CAREL

17/07/2015

Модернизация адиабатического охладителя optiMist

Сообщаем о новых возможностях увлажнителя optiMist.

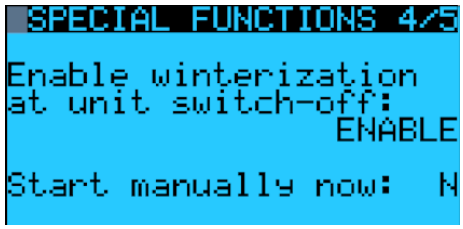
- Для активации функции «Зимняя подготовка» необходимо зайти в меню «Installer -> Специальные функции» и выбрать один из режимов запуска «Зимней подготовки»: автоматически, при каждом выключении или вручную:

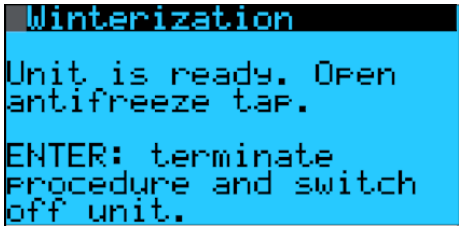
- Насос медленно разгонится до такой скорости, чтобы антифриз распределился по всему контуру, не распыляя его через форсунки. А на дисплее появится сообщение:

Процедура должна быть остановлена вручную, как только вы увидите, что антифриз прошел через распределительную стойку и стал вытекать через дренажные клапаны распылительной стойки.
